**CCR-VIA -- COMITATO DI COORDINAMENTO REGIONALE PER LA VALUTAZIONE D'IMPATTO AMBIENTALE**

**Giudizio n° 4067 Del 09/11/2023**  
**Prot. n° 23/362163 Del 04/09/2023**

**Oggetto:** Ammodernamento ed efficientamento dello Stabilimento ECOFOX

**Tipo procedimento:** Verifica di Assoggettabilità a VIA ai sensi dell'art. 19 del D.Lgs. 152/06 e ss.mm.ii. e V.Inc.A. ai sensi del DPR 357/1997 e ss.mm.ii.

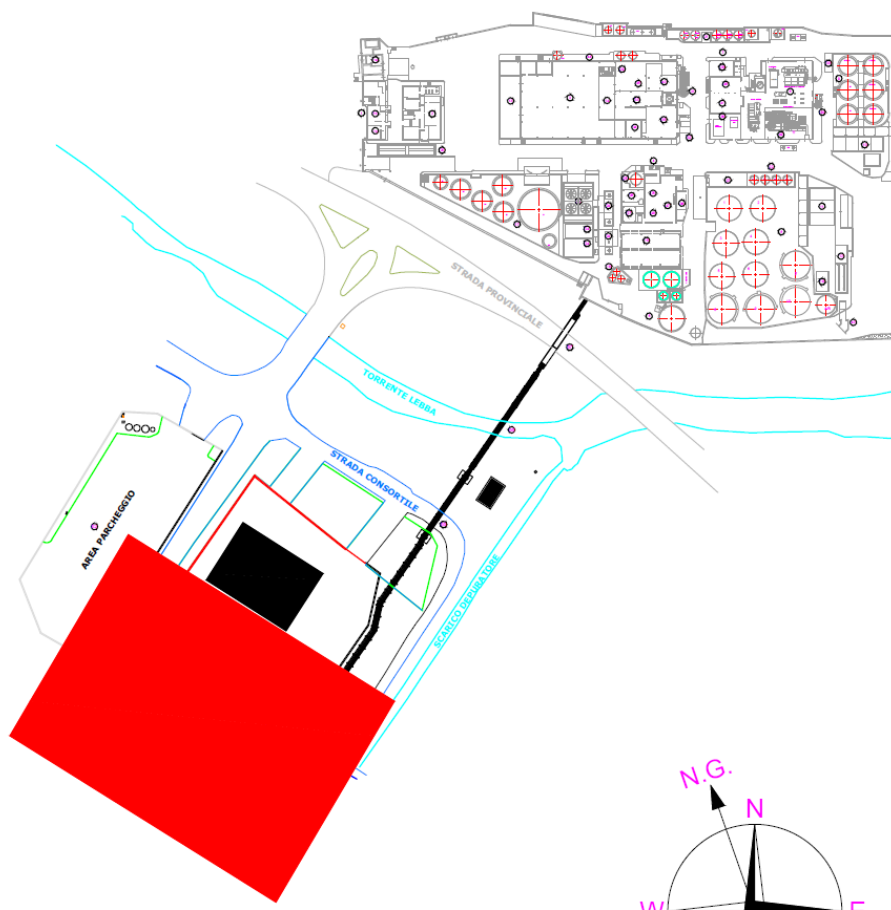
- la planimetria Allegato VI alla documentazione progettuale è priva di legenda relativa alle diverse apparecchiature che verranno realizzate ex novo sul lotto in ampliamento, né risultano chiari i vari flussi di materia (linea acque, fanghi, biogas, etc.);

- 4. Aggiornare la planimetria Allegato VI, indicando con appropriata legenda le apparecchiature che vi verranno installate, con i relativi flussi di materia (linea acque, fanghi, biogas, etc);**
